Herning
Kommune

Sagsnummer:
06.00.00-P16-1-15

Tillæg 6 til Herning Kommunes spildevandsplan 2015 – 2025 for boligområde syd for Gl. Skarrildvej i Arnborg (FORSLAG)

Uddrag af luftfoto over lokalplanområdet fra lokalplan nr. 71.B6.

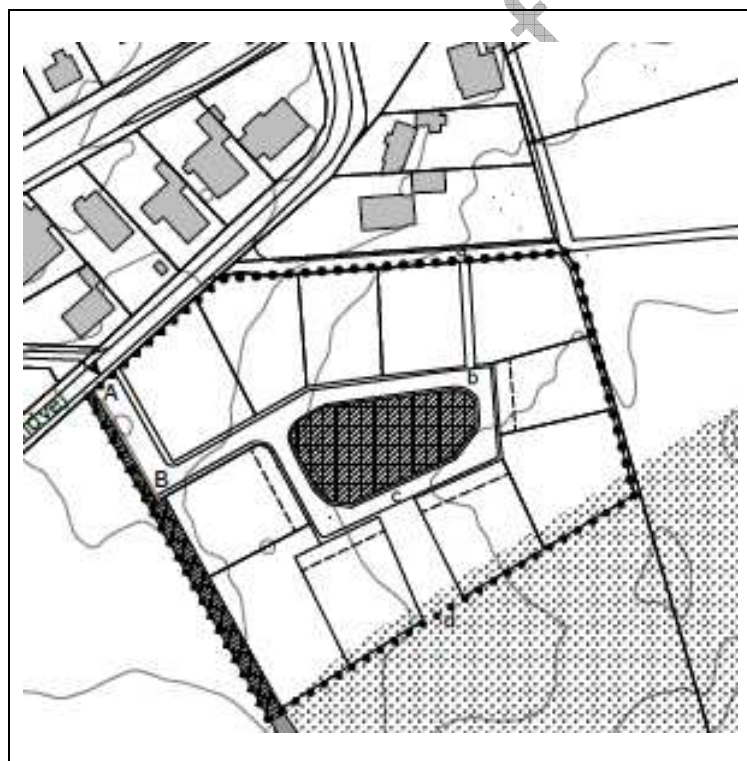
Lokalplanens øvrige arealer (veje, stier o.lign.) ændres med dette tillæg til opland N12.P, hvor regnvand fra befæstede arealer skal nedsives via beplantet lag i et tørt nedsivningsbassin, placeret på lokalplanens grønning. Dette anlæg etableres, drives og vedligeholdes af et de berørte bolig- og grundejere i området. Opland N12.P tilsluttes således ikke Herning Vand A/S kloak for hverken regnvand eller spildevand. Nuværende og kommende oplysninger fremgår af tabellen herunder.

Det fælles nedsivningsanlæg for opland N12.P etableres på den fælles grønning i overensstemmelse med lokalplan nr. 71.B6.1. Anlægget dimensioneres til at kunne modtage regn fra regnhændelser svarende til en gentagelsesperiode på hvert 10. år og etableres med mulighed for opstuvning i anlægget og på grønningen, svarende til en 100 års regnhændelse. På denne baggrund etableres der ikke nødoverløb fra anlægget.
